1. Teilgenehmigung zum Neubau der vierten Verbrennungslinie

vom 28.06.2022
AZ.: 53.0011/22/8.1.1.3-8.1-Schr/Wu

AVEA GmbH & Co. KG
Im Eisholz 3, 51373 Leverkusen
Standort:
Im Eisholz 12, 51373 Leverkusen, Gemarkung: Bürriig,
Flur: 11, Flurstücke: 618, 621, 622 und 624

**Anlage: Stellungnahme der Brandschutzdienststelle der Stadt
Leverkusen 37/30/12/S 2022-00059, vom 26.04.2022**

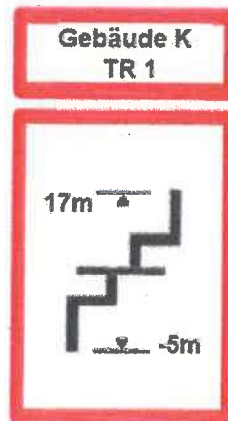
Daher sind Treppenraumkennzeichnungen vorzusehen, die sowohl Treppenraumbezeichnung als auch Geschossangabe enthalten:

Eine, aus Sicht der Feuerwehr, ideale Lösung sind die unten dargestellten Musterschilder nach DIN 4066. Das obere Schild gibt das Gebäude sowie die Treppenraumnummer an. Das untere Schild gibt an, wie viele Ober- und Untergeschosse über diese Treppe erreicht werden (hier bis 17m- und -5m (Untergeschoss)).

Die Kombination der beiden Schilder beinhaltet alle erforderlichen Informationen.

Diese Kennzeichnung ist von außen am Zugang zum Treppenraum vorzusehen. Innerhalb des Treppenraumes sollte in jedem Geschoss die Treppenraumnummer sowie jeweils die Geschossebene (in Meter) angegeben werden, so können auch Zwischengeschosse dargestellt werden.

- 5.2.14 Die Treppenträume sind mit Kennzeichnungen zu versehen, welche sowohl die Treppenraumbezeichnung, als auch die Geschossangabe enthalten. Diese sind von außen am Zugang zum Treppenraum anzubringen. Innerhalb des Treppenraumes ist in jedem Geschoss die Treppenraumnummer sowie jeweils die Geschossebene (in Metern) zu kennzeichnen.
